改善箇所説明図

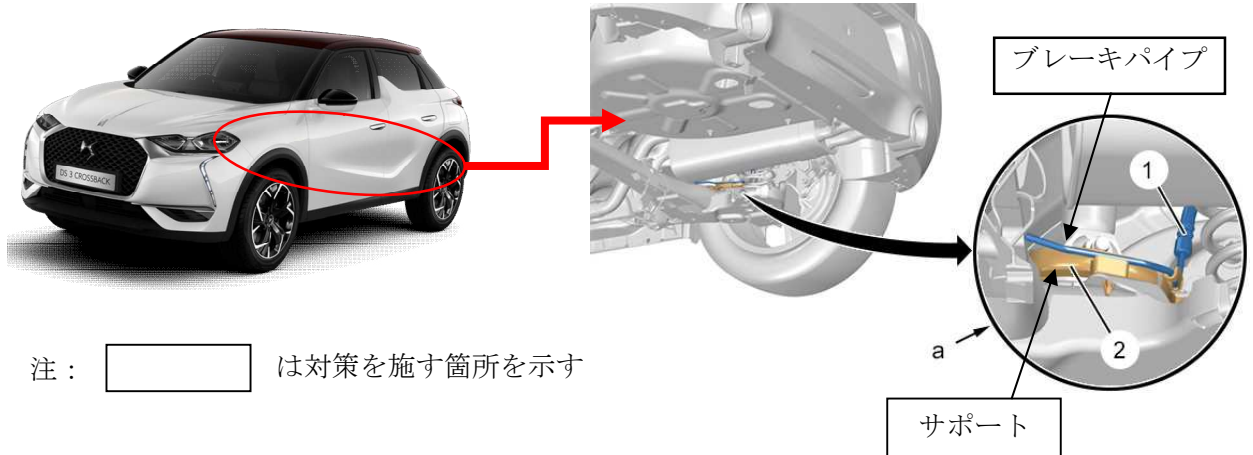
リアのブレーキパイプにおいて、組み付け方法が不適切なため、ブレーキパイプがサポートに適切に組み付けられていないものがある。そのため、走行時の振動等によりブレーキパイプに過大な負荷がかかり、ブレーキパイプが破損しブレーキフルードが漏れて、最悪の場合、制動力が低下するおそれがある。

全車両、リアのブレーキパイプの組み付け状態を点検し、適切に組み付けられていない場合はブレーキパイプを新品に交換し、正規の位置に組み付ける。また、全車両、結束バンドでブレーキパイプをサポートに固定する。

運転席側ドアロックストライカーの下側の固定ボルトに白ペイントを塗る。
